ContiTech

Зубчатый ремень Kit CT1077K2/ WP2 для автомобилей Opel, Alfa, Fiat, Saab, Chevrolet различных моделей 1,6 /1,8 с 2003 г.

Рис. 2
Ролик без шпильки

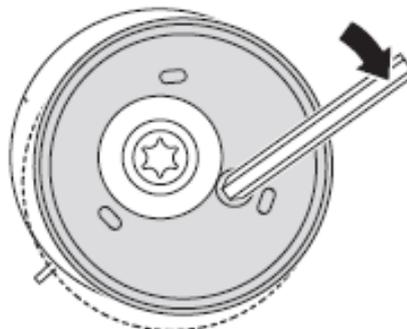
Поставленный натяжной ролик визуально отличается от роликов, ранее смонтированных в автомобиле.

Компания ContiTech поставляет два разных вида натяжных роликов со шпилькой KM-6333 или без нее. Они отличаются друг от друга по способу установки, но их использование не вызывает затруднений.

Ролик без шпильки **после** установки на двигатель необходимо сначала затянуть (20 Нм + 120°) с помощью торцевого шестигранного ключа 6 мм по часовой стрелке, а затем надеть ремень. После удаления ключа натяжение устанавливается автоматически.
